**ASUNTO: ALEGACIONES PROPUESTA DE PROYECTO DE PLAN
HIDROLÓGICO 2022-2027.
CICLO 2022-2027**

A LA CONFEDERACIÓN HIDROGRÁFICA DEL SEGURA

Son objeto de las presentes aportaciones a la exposición pública de la propuesta de Proyecto de Plan Hidrológico de la Demarcación Hidrológica del Segura 2022-2027 de manera especial las medidas contenidas en el mismo que guardan vinculación con la gestión de escorrentías y su relación con las poblaciones y la afección al Mar Menor y su comarca.

FIGURA 1. Actuaciones frente a inundaciones en la comarca del Campo de Cartagena-Mar Menor. CHS septiembre 2021.

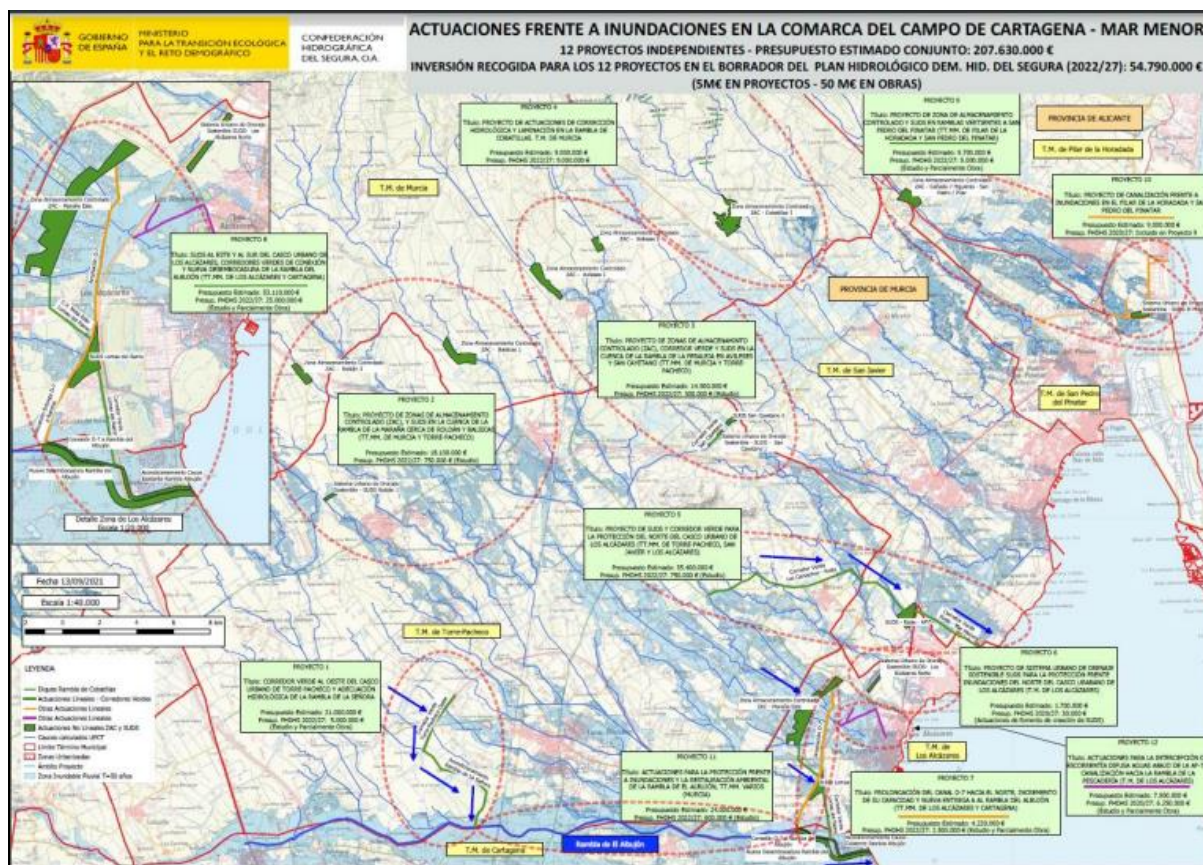
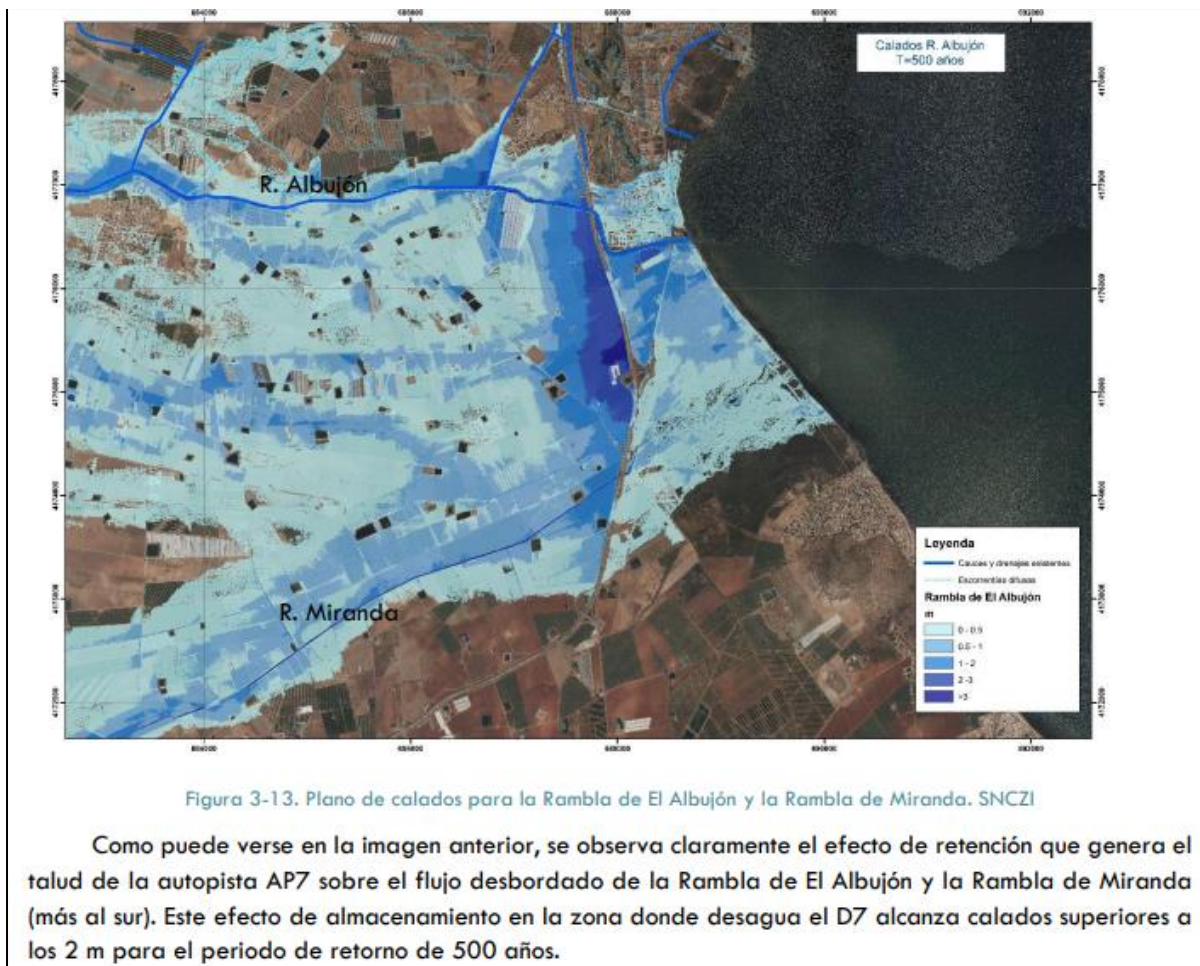
Las medidas que sobresalen son sendos “corredores verdes” para la protección del casco urbano de Los Alcázares. Para el “corredor centro-sur” hay consignada una dotación en el PdM para su ejecución, en su caso, de 25 millones de euros. La otra medida es el denominado “corredor norte”. A esta medida, con código de medida en el Plan Hidrológico 1.816, el borrador del PGRI le adjudica 750.000 euros para el estudio de viabilidad económica, técnica y ambiental. Ha sido ya presentada en el documento resumen de la mesa territorial del Campo de Cartagena-Mar Menor con un presupuesto de ejecución de 35 millones de euros.

La medida 1895 “Estudio de viabilidad económica, técnica y ambiental y, en su caso, ejecución del Corredor Verde para la canalización de escorrentías superficiales en episodios de inundaciones, y sistemas urbanos de drenaje sostenible para la protección de las zonas centro y sur del casco urbano de Los Alcázares” corresponde a la intercepción de la zona de flujo preferente de la Rambla de La Maraña, salvo parte de los flujos desbordados de la Rambla de Camachos o La Colonia que llegan más al norte de ésta (que en principio son objeto de actuación en la medida 1816 “Estudio de viabilidad económica, técnica y ambiental del corredor verde para la canalización de escorrentías superficiales en episodios de inundaciones, y sistemas urbanos de drenaje sostenible para la protección de la zona norte del casco urbano de Los Alcázares”), entre la carretera RM F26 y la carretera RM F30 a la cota 15msnm con una mota sobreelevada del terreno que ha de crear una represa de la lámina de agua capaz de hacerla fluir hacia la zona de Lomas de Rame por un canal que discurre paralelo a la AP-7 aguas arriba de ésta y junto a la zona urbana. Esta actuación genera un importante aumento del riesgo de inundabilidad en Las Lomas de Rame, Torre de Rame y el resto de zonas pobladas de la zona sur de Los Alcázares y poblaciones del municipio de Cartagena por el efecto de la zona de inundación de la rambla del Albuñón y el efecto presa de la AP-7. Efectos reconocidos y puestos de manifiesto por la propia CHS en el ANEJO N° 6. “ESTUDIO DE ALTERNATIVAS Y SOLUCIÓN ADOPTADA” del PROYECTO PARA AUMENTAR LA CAPACIDAD HIDRÁULICA DEL DRENAJE AGRÍCOLA D-7 DEL CAMPO DE CARTAGENA. REPOSICIÓN DE SERVICIOS DE LA OBRA DE DRENAJE TRANSVERSAL BAJO LA CARRETERA RM F30. T.M LOS ALCÁZARES (MURCIA) como se refiere en el siguiente extracto:

FIGURA 5. Zonas de flujo preferente de las ramblas de la Maraña y el Albuñón. Lomas de Rame no tiene afección de la rambla de la Maraña y apenas de la del Albuñón.

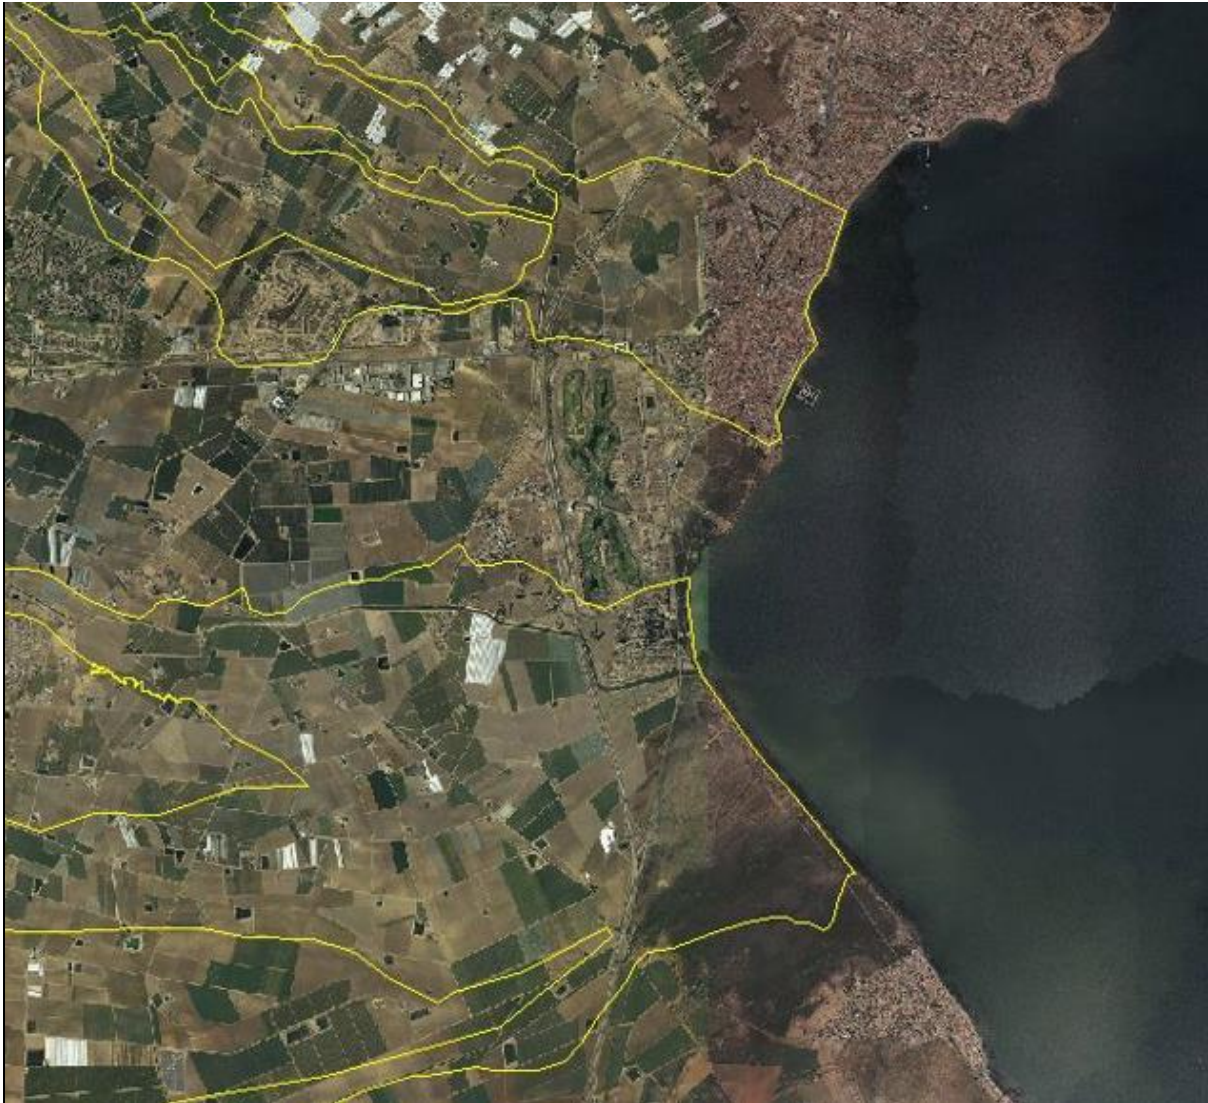
De esta cita cabe deducir que el planteamiento que presenta la propia CHS de la medida 1895 del Pdm no ha sido suficientemente estudiado dada la situación que el propio encauzamiento

del Albuñón, la configuración del trazado de la AP-7 y la propia configuración topográfica de la zona generarían a esta solución.
